ÉTUDE D'IMPACT SUR L'ENVIRONNEMENT

*VOIE RÉSERVÉE AUX AUTOBUS SUR L'ESTACADE
RÉGION DE MONTRÉAL*

FÉVRIER 1992

ADDENDA

Projet ESTACADE

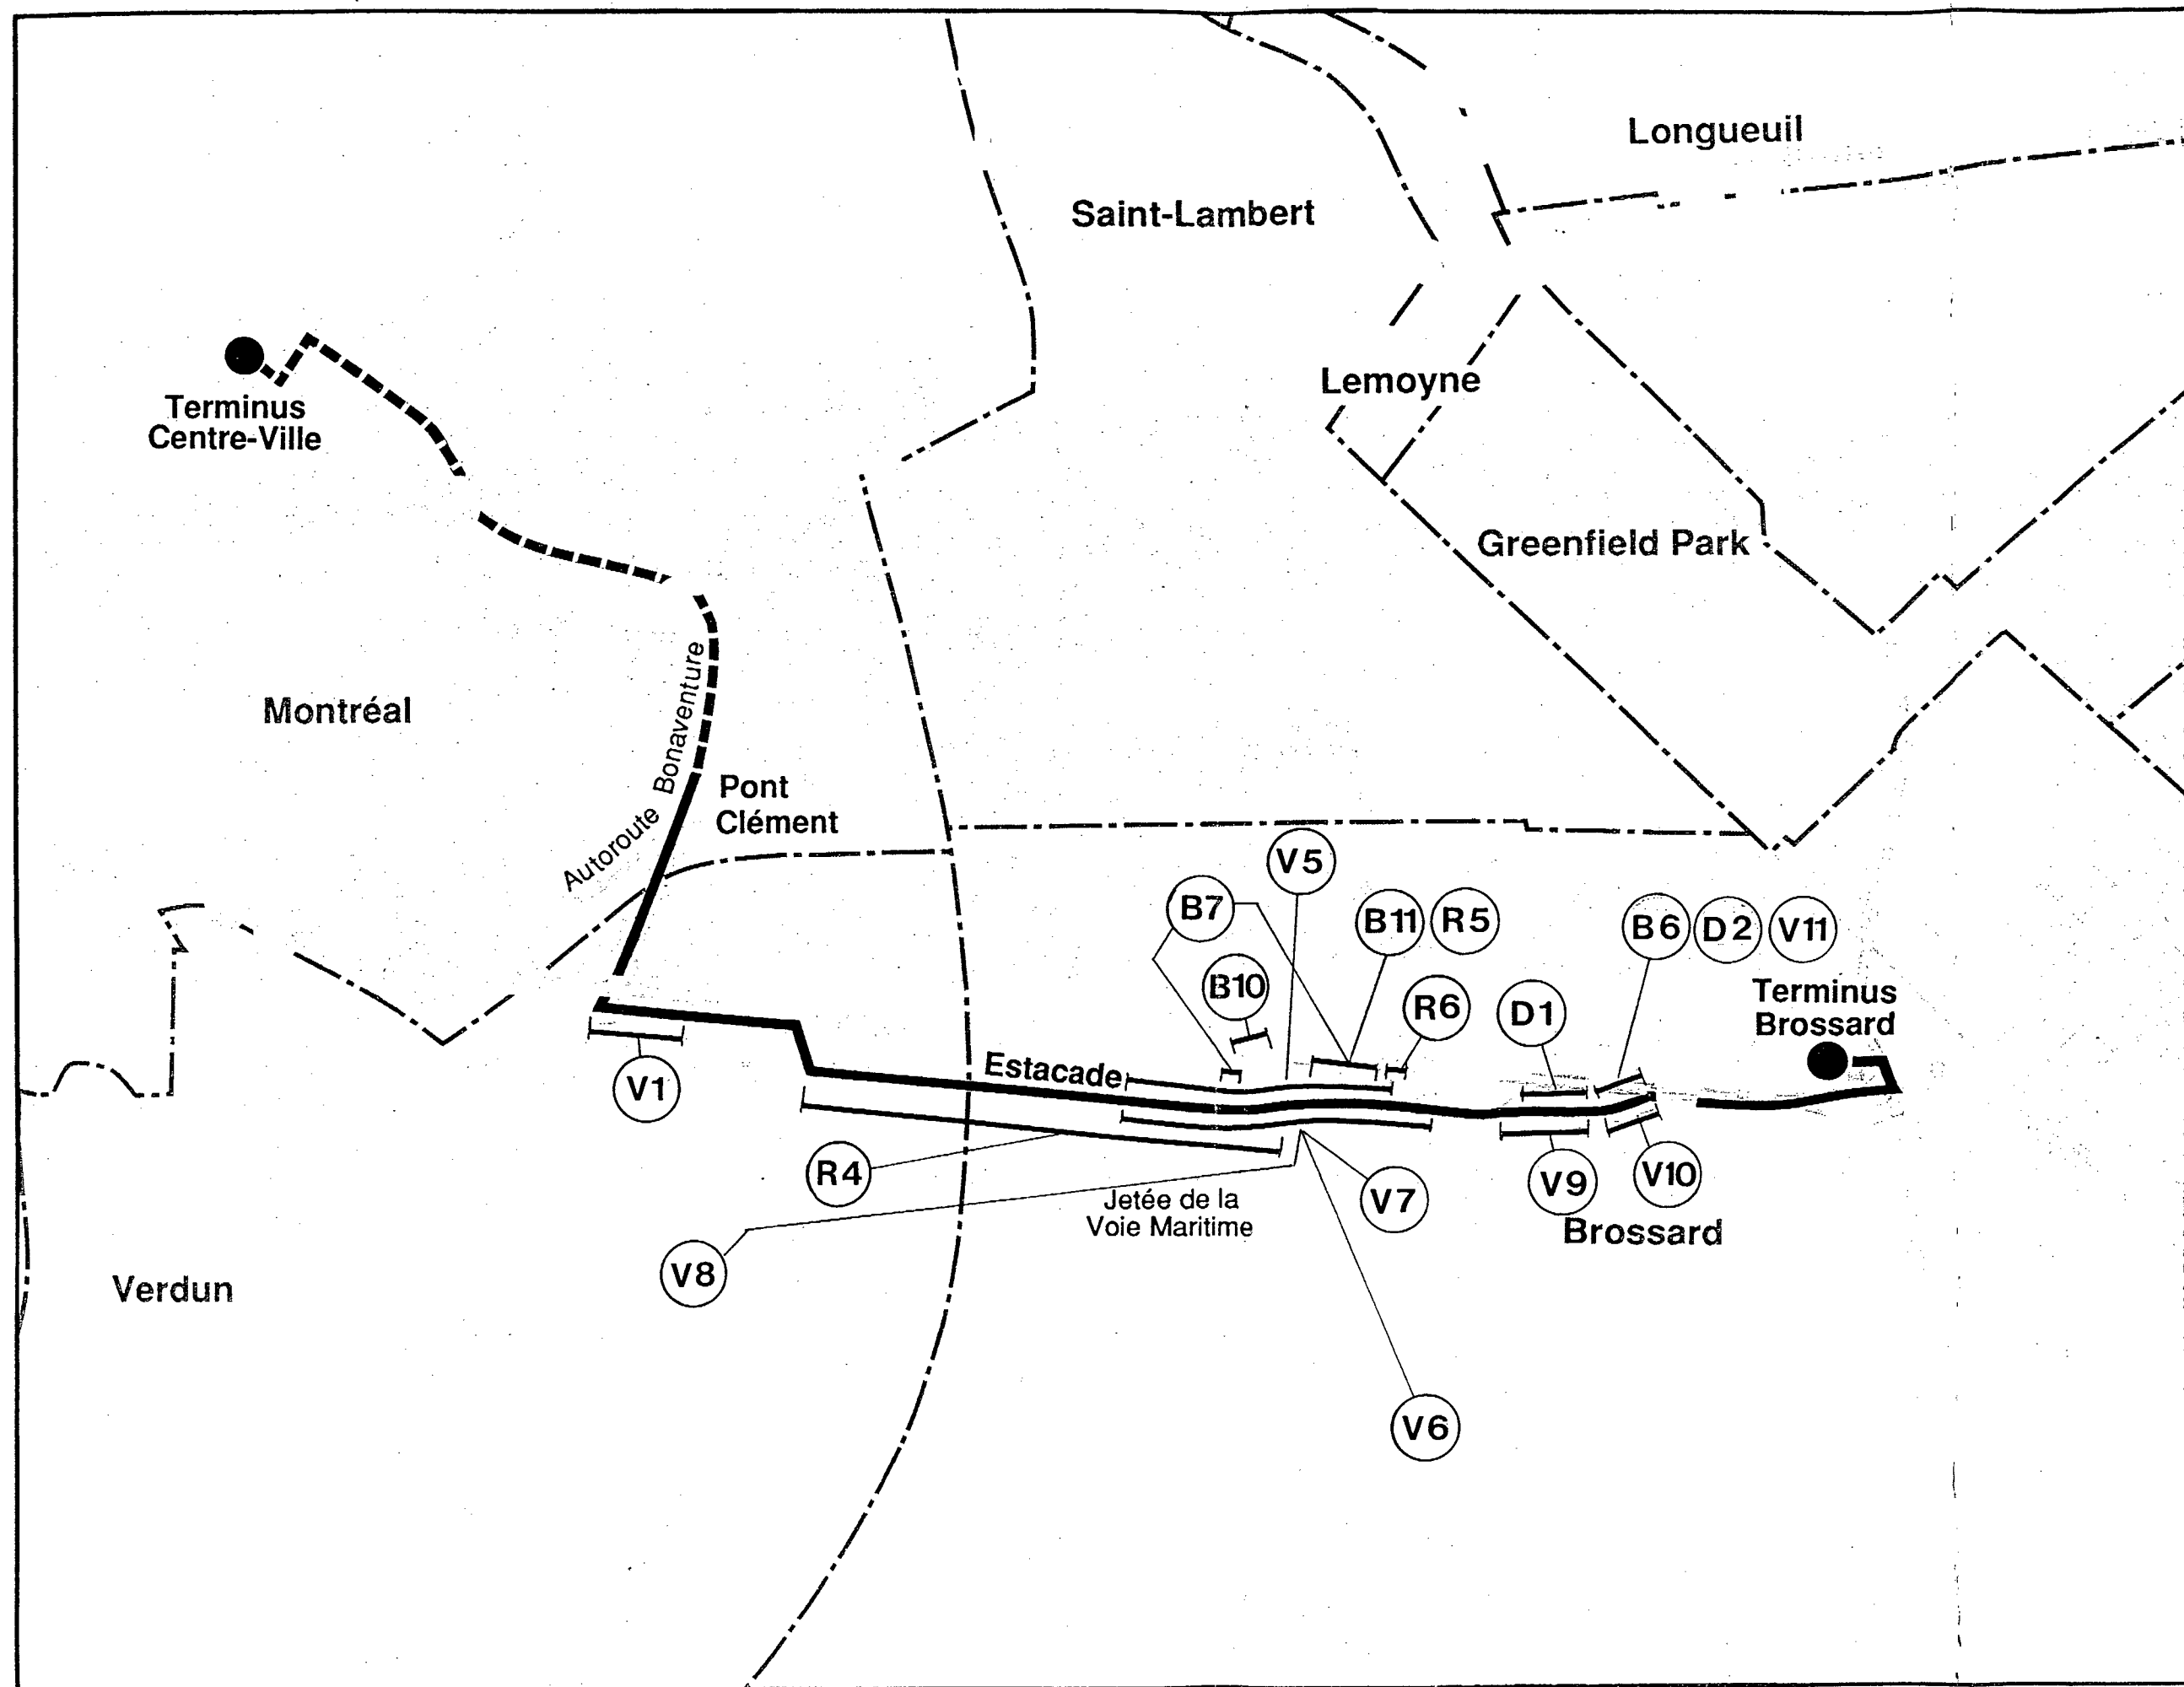
Par comparaison avec le contenu de l'étude d'impact déposé, les fiches d'évaluation d'impact du projet retenu qui ont changées ou qui sont nouvelles sont placées dans les prochaines pages. Une carte localisant l'ensemble des impacts effectifs vient immédiatement à la suite de ces fiches.

NUMÉRO D'IMPACT : V-11 ADDITION

LOCALISATION DE L'IMPACT : Traversée de la chaussée sud de l'autoroute 10 par la voie réservée aux autobus.

NATURE DE L'IMPACT : Construction d'un viaduc
